ПЛИТЫ МОДЕЛЬНЫЕ ЧУГУННЫЕ СО СМЕННЫМИ МЕТАЛЛИЧЕСКИМИ ВКЛАДЫШАМИ ДЛЯ ОПОК РАЗМЕРАМИ В СВЕТУ 1000×800 мм НА ФОРМОВОЧНЫЕ ЛИТЕЙНЫЕ МАШИНЫ БЕЗ ПОВОРОТА ПОЛУФОРМЫ С ДОПРЕССОВКОЙ

ГОСТ 20093—74

Изменение № 1 ГОСТ 20093—74 Плиты модельные чугунные со сменными металлическими вкладышами для опок размерами в свету 1000×800 мм на формовочные литейные машины без поворота полуформы с допрессовкой. Конструкция и размеры

Черт. 2

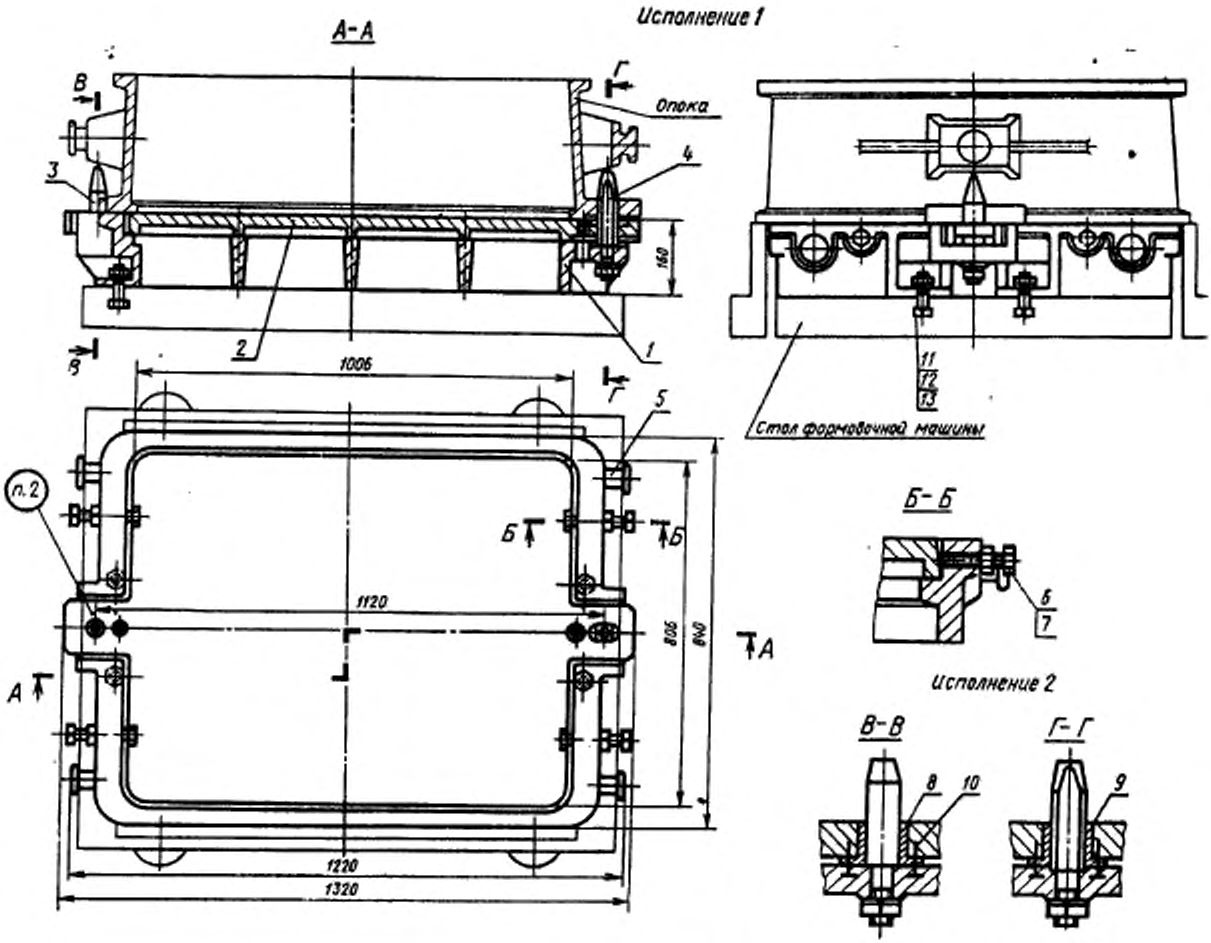
Пункт 3. Чертеж 2. Заменить обозначения и размер: A_3 на H8; A_4 на H11; 840 на 860.

Черт. 1

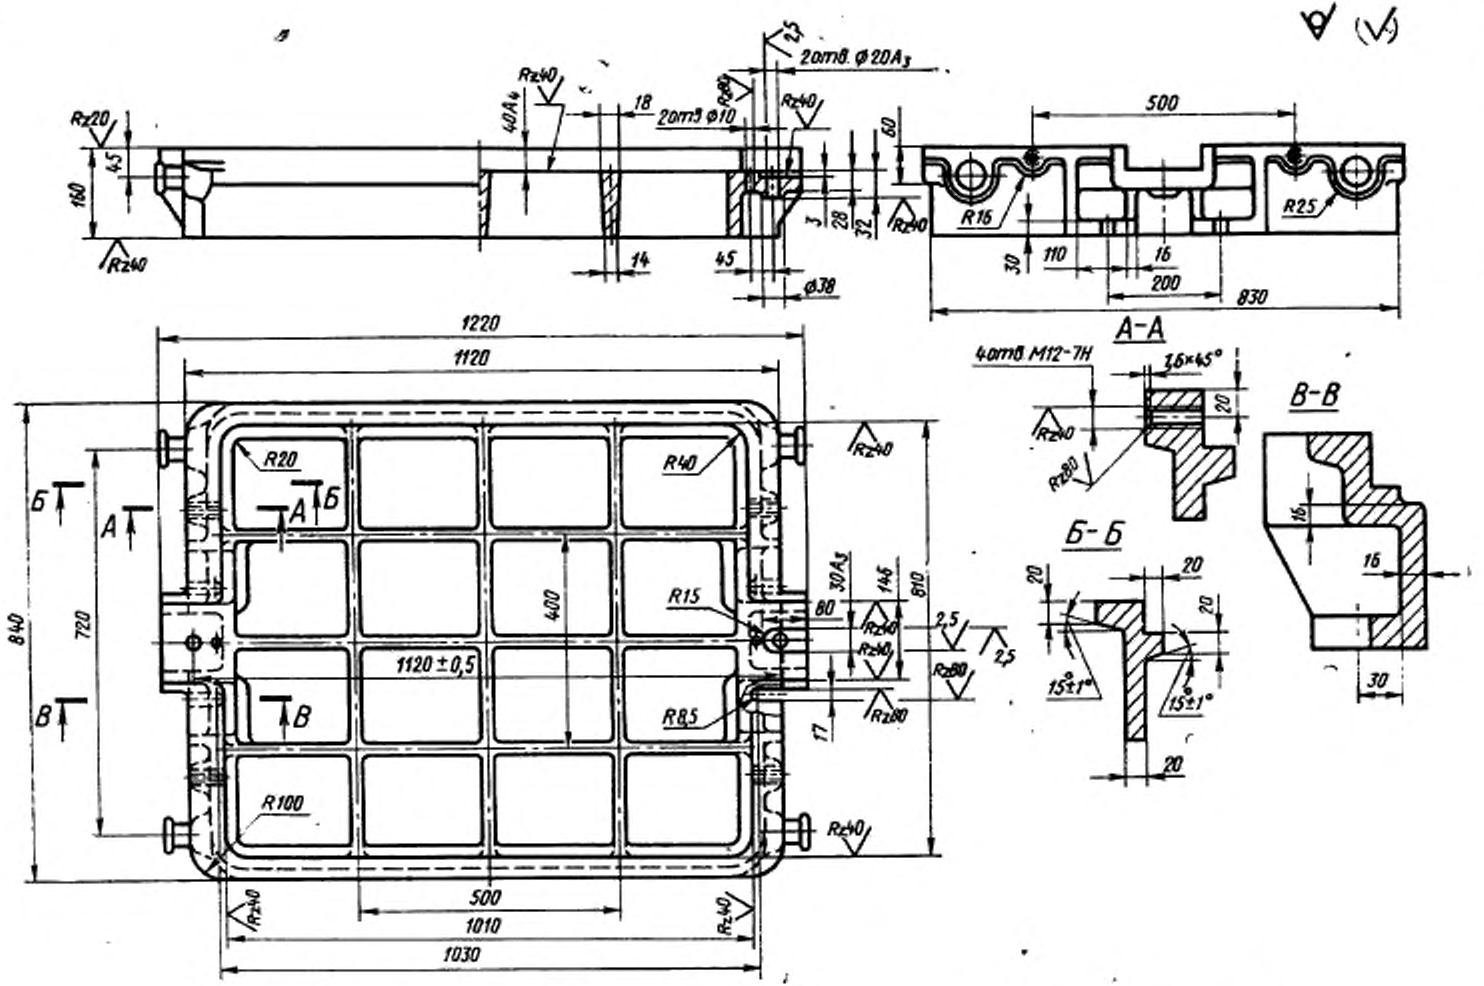
Пункт 1. Чертеж 1. Подрисуночная подпись. Заменить обозначение болта (поз. 11): М16×70.66.05 по ГОСТ 7808—70 на 7002—2555 по ГОСТ 13152—67.

Пункты 1, 3. Чертежи 1, 2. Заменить слова и размер: «Теоретическая масса» на «Масса, не более»; 840 на 860.
